### **ESCLARECIMENTO**

CONCORRÊNCIA PÚBLICA N.º 001/2025 PROCESSO LICITATÓRIO N.º 5213/2025 DE 12 DE MARÇO DE 2025

OBJETO: "CONTRATAÇÃO DE EMPRESA ESPECIALIZADA PARA A IMPLANTAÇÃO E REFORMA DE SINALIZAÇÃO TURÍSTICA E INTERPRETATIVA NA ÁREA URBANA E RURAL DE ARARAQUARA, CONFORME MEMORIAL DESCRITIVO E DEMAIS ANEXOS, EM ATENDIMENTO À DEMANDA DO CONVÊNIO ESTADUAL Nº 169/2023."

3. Memorial descritivo - item 2.1 -detalhamento e material ref. A 31 coluna P57

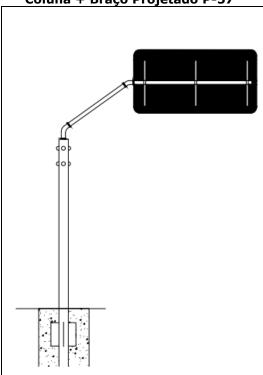
- 3. No ANEXO I-A MEMORIAL DESCRITIVO, item 2.1, favor confirmar o material e demais detalhamentos ref. a 31 colunas P57;
- 4. No ANEXO I-A MEMORIAL DESCRITIVO, item 2.2, favor confirmar o material e demais detalhamentos ref. a 6 colunas simples P51;

Coluna + Braço Projetado P-57

Coluna de tubo de aço carbono galvanizado à fogopor dentro e por fora, com costura e sem emendas, conforme Norma NBR6591.

Diâmetro Externo: Ø de 5"; Extremidade Inferior com aletas antigiro; Extremidade superior com tampa de proteção contra infiltração de água.

Braço Projetado em aço carbono galvanizado afogo, por dentro e por fora, com costura e sem emendas, conformeNBR 6591, com os respectivos segmentos e braçadeiras de fixação(também em aço galvanizado). Diâmetro Externo: Ø de 4"; Especificações:

Cálculo Estrutural: Conforme NBR 6123/88 e NBR 14744/01; Coluna + Braço P-57. Coluna de 5" x 4,75mm x 5,25m. Braço de 4" x 4,25mm x 5,20m. Altura Livre 5500mm, Aço SAC. 300, Galvanização 100 microns. Engastamento com aletas retangulares anti-giro.
